DODATEK č. 4 **smlouvy o dílo ze dne 4. 11. 2016**

DODATKU č. 4 **KE SMLouvĚ O DÍLO NA REALIZACI STAVBY**

„Nová budova hospicové péče Rehos Nejdek“
(dále jen „dodatek č. 4“)

Změnový list č. 9

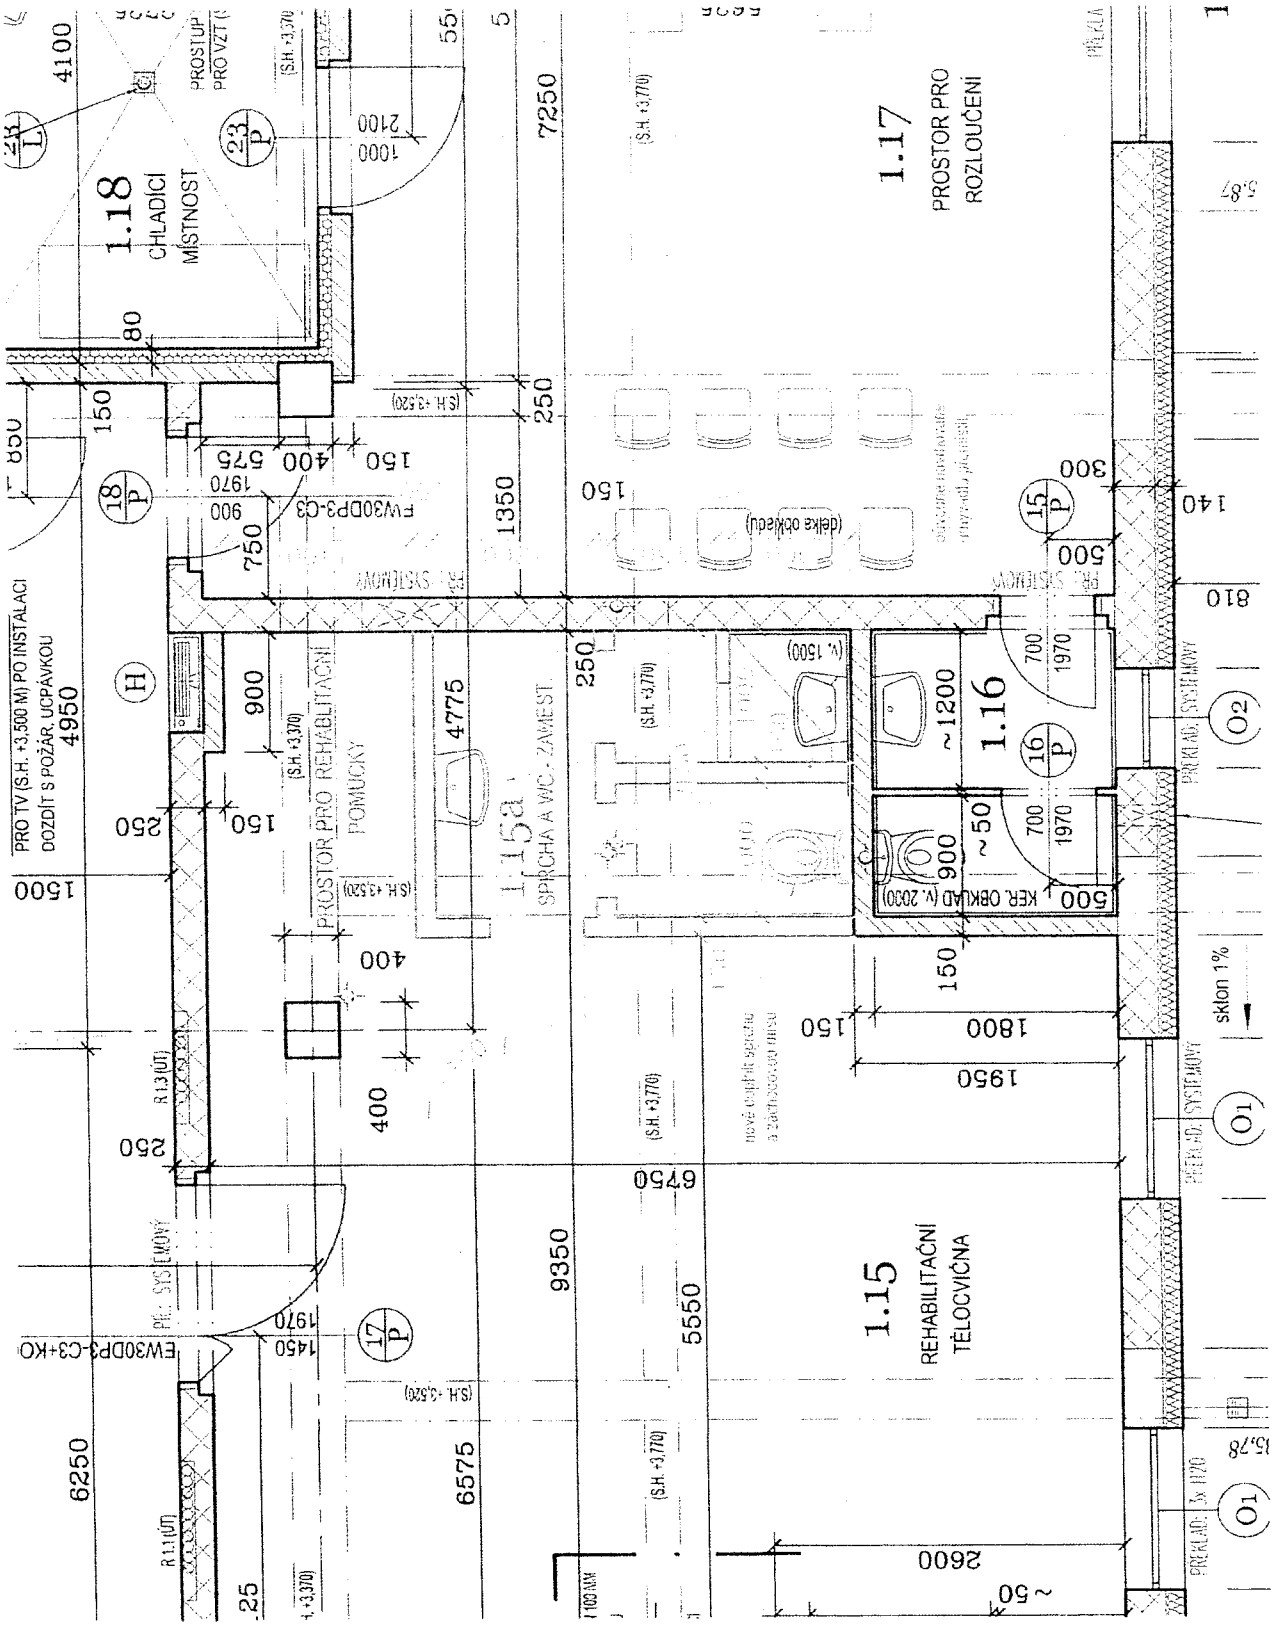
Popis změny, technického řešení: Doplnění WC a sprchy v 1.NP

Dle PD byla místnost 1.15 Rehabilitační tělocvična bez sociálního zázemí.

V novém řešení je z důvodu využití místnosti jako šatny sester toto sociální zařízení doplněno.

Změna realizována na žádost investora.

Nový výkres zakreslení sociálky
